Keuringsverslag van een elektrische laagspanning- en zeer lage spanningsinstallatie

NIET CONFORM

Datum keuring: 03/12/2024

Straatnaam Astridlaan
Huisnummer 64
Busnummer
Postcode 8792
Gemeente Desselgem
Land België

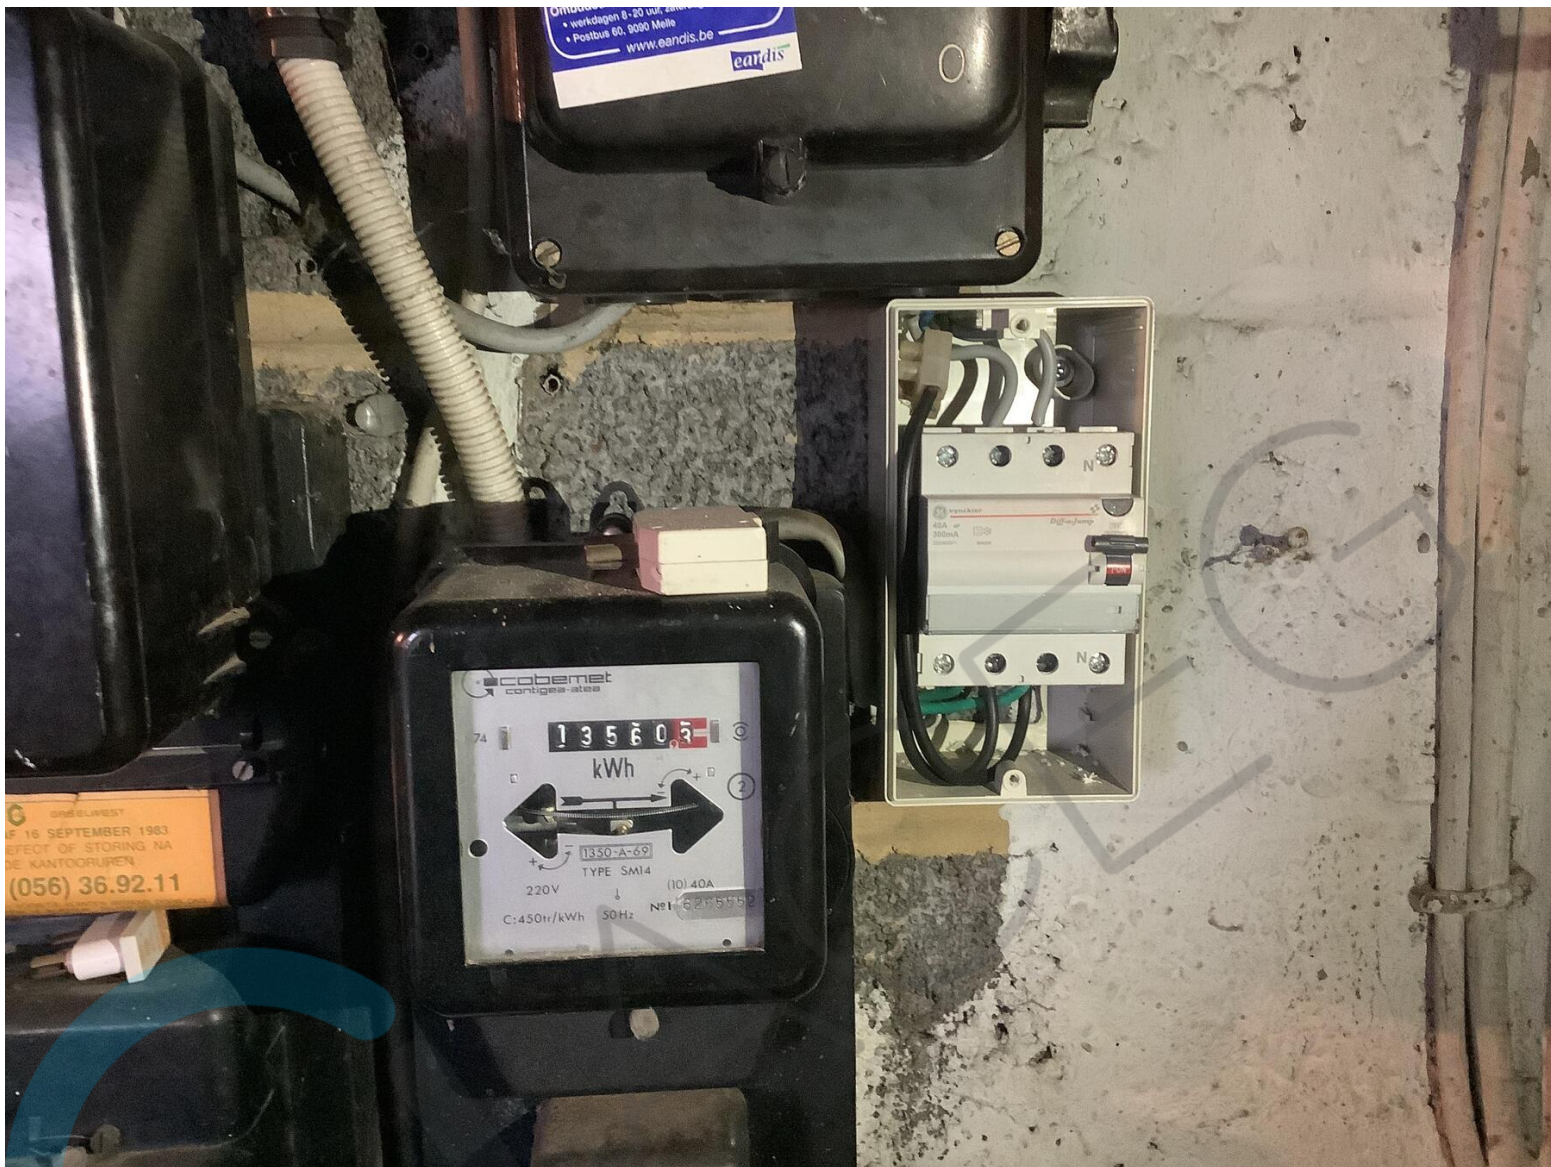
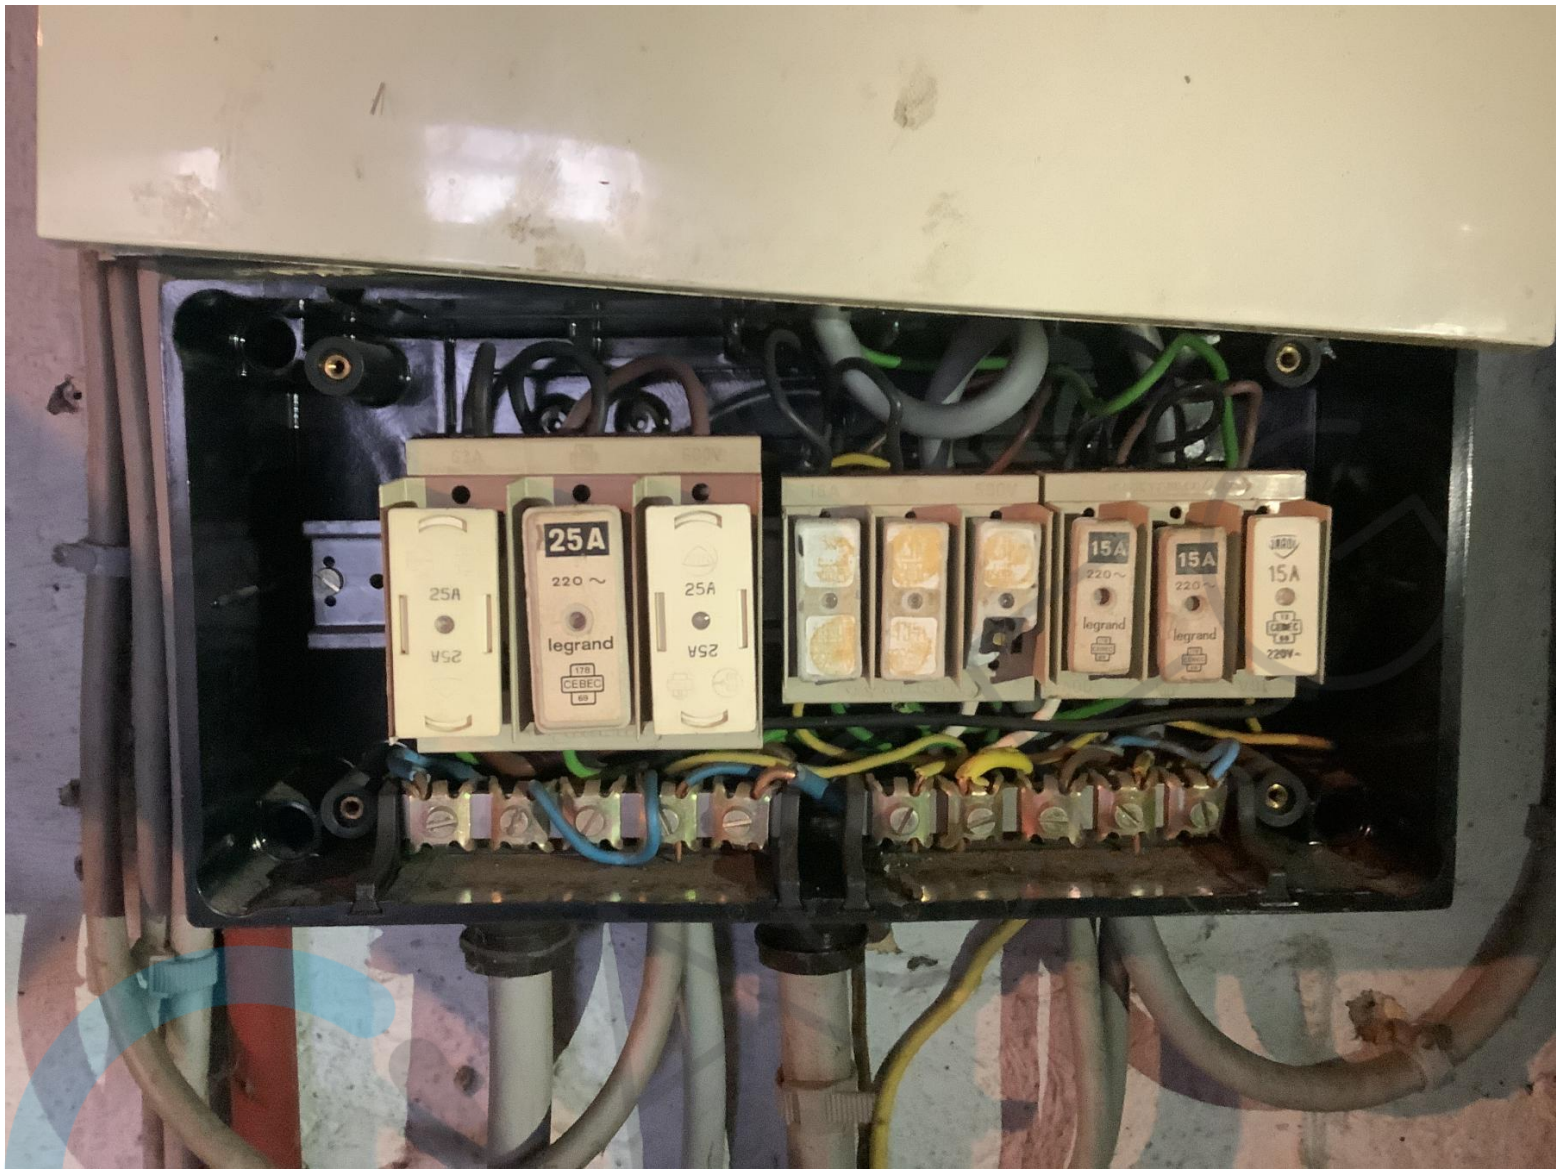
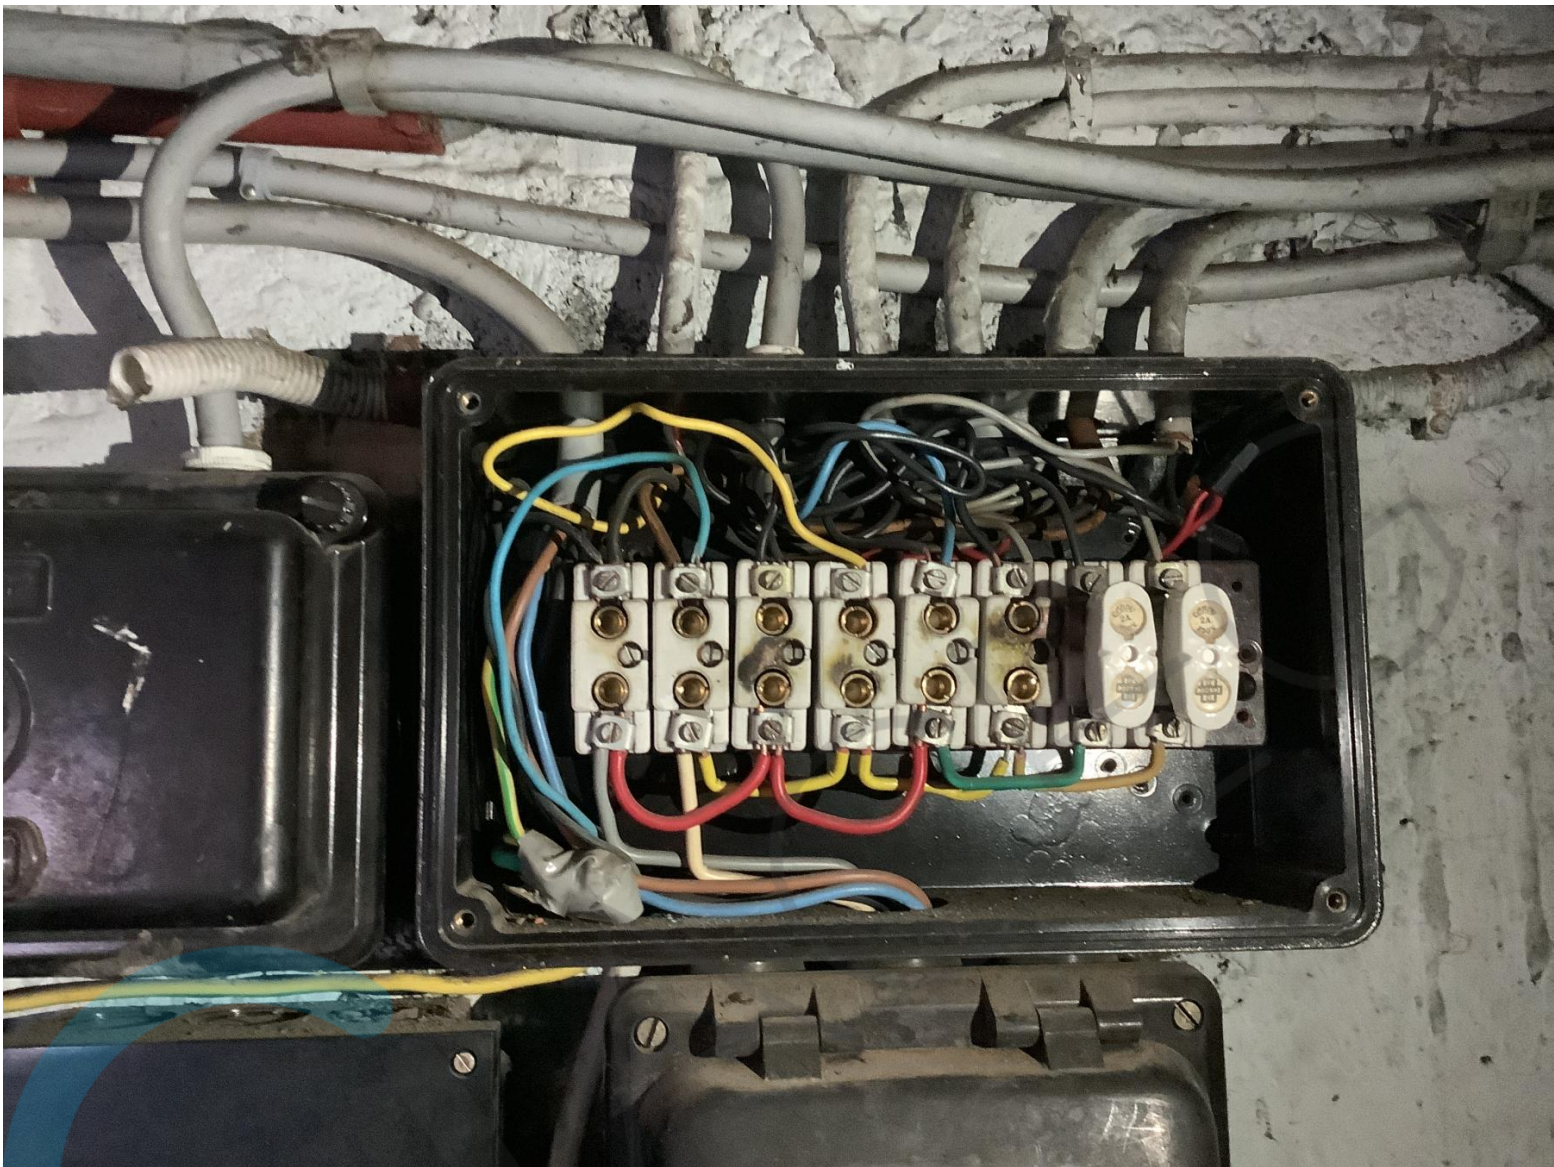
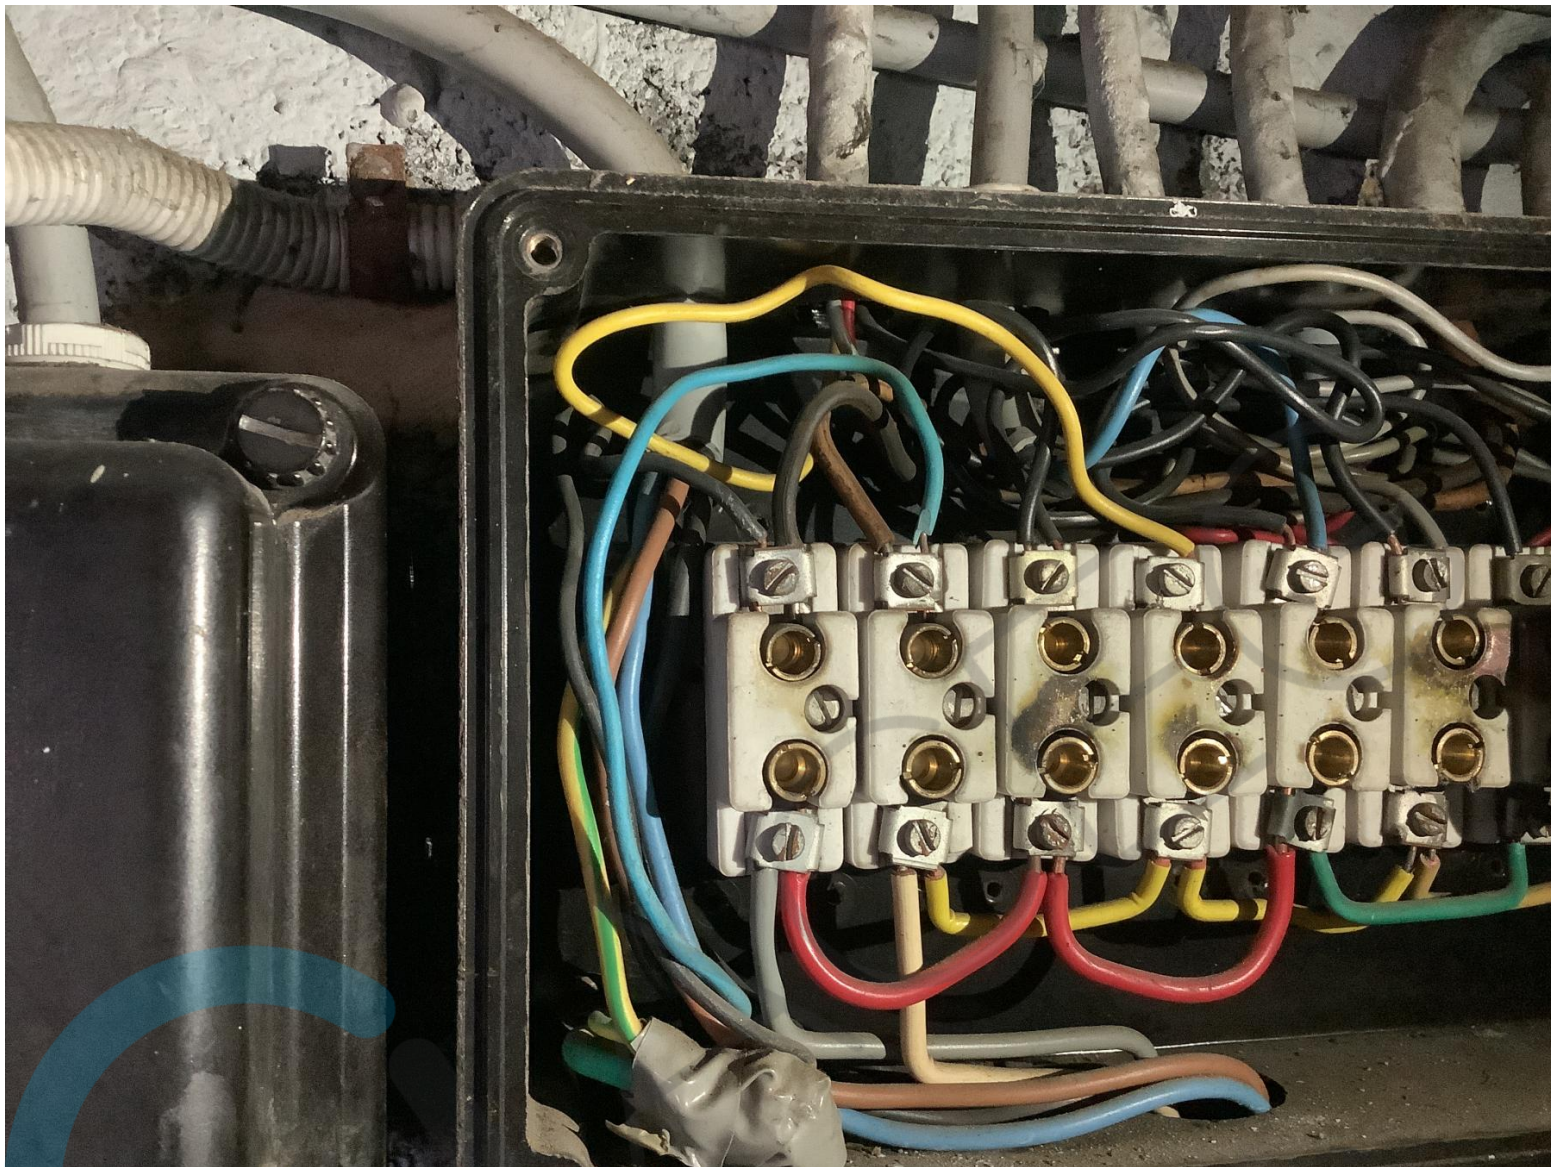
- I8.20 Geleiders die aangetast zijn door overbelasting/slecht contact, dient men te vervangen. (zie foto in bijlage)
- I9.03 De verbindingen dienen verwezenlijkt te worden in borden, verbindings- of aftakdozen, aan de klemmen van schakelaars, contactdozen of verlichtingsarmaturen. (Boek 1 Onderafdeling 5.2.6.1.)
